PROJET DE RÉAMÉNAGEMENT DE LA RUE MAGNAN

Compte-rendu de la présentation aux riverain(e)s

Septembre 2025

RÉAMÉNAGEMENT PROPOSÉ DE LA RUE MAGNAN

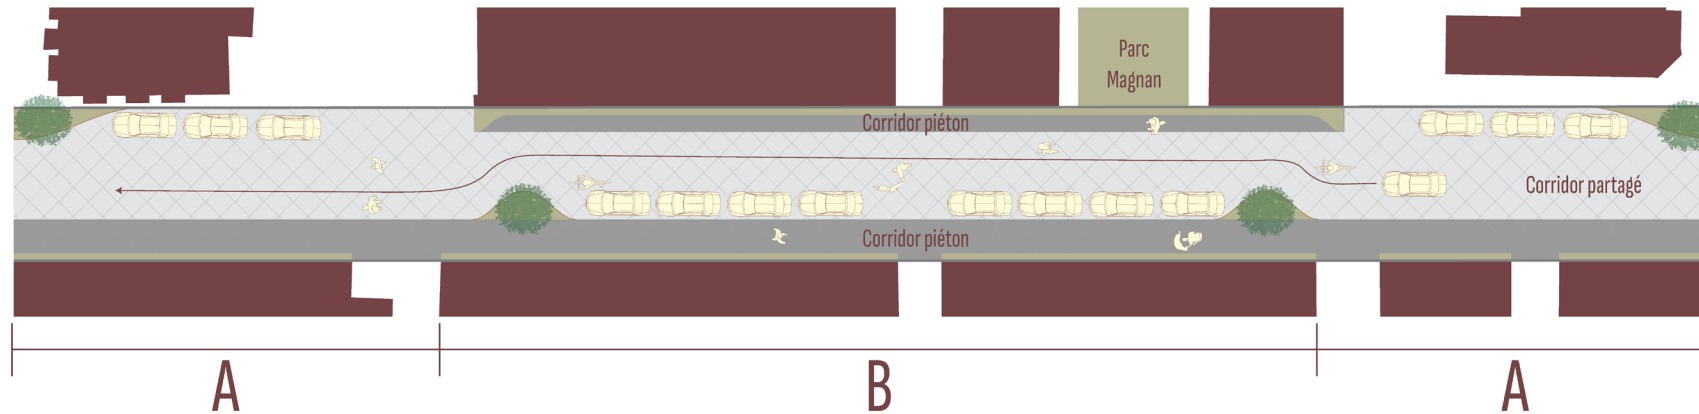
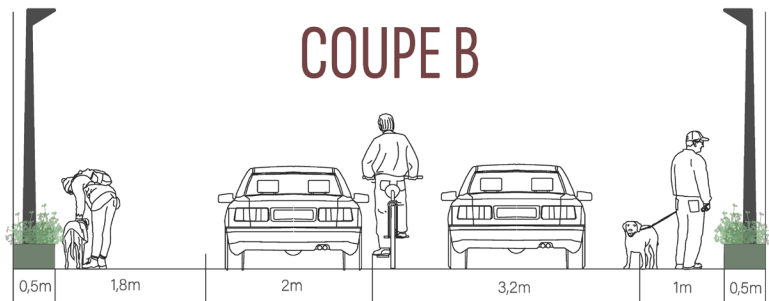
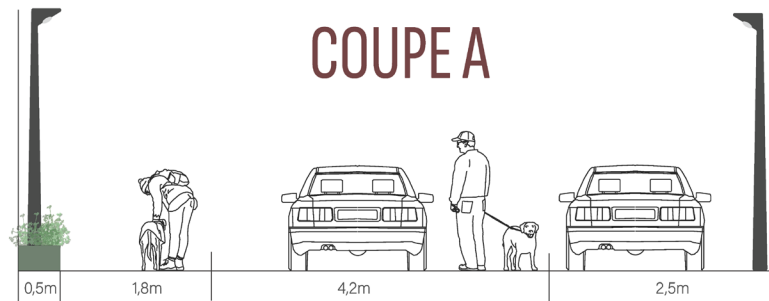
- Matérialité de la rue : Les riverain(e)s présent(e)s soulignent leur préférence marquée pour un revêtement refait en pavé. Il est demandé de s'assurer du bon drainage de la rue.

- Éclairage : Il est souhaité de limiter l'intrusion lumineuse dans les résidences lors du déplacement des lampadaires.
- Stationnement : La volonté du groupe est de conserver le maximum d'espaces de stationnement sur la rue, notamment en raison de la suppression annoncée de plusieurs dans la rue Fullum.

- Ajout d'arbres : L'on appuie l'idée d'ajouter des arbres aux extrémités de la rue. Cependant l'on s'inquiète de l'ajout d'arbres à mi-tronçon (risque pour les fondations). Il est également proposé par une personne d'éviter les arbres fruitiers pour des raisons de propreté.

- Bacs de verdissement : Il y a un intérêt de certain(e)s résident(e)s pour l'entretien des bacs de plantation.
- Il est proposé d'installer une borne électrique sur la rue ou à proximité et d'ajouter une poubelle dans le parc.

L'Arrondissement tiendra compte des commentaires des résident(e)s dans le projet de réaménagement.
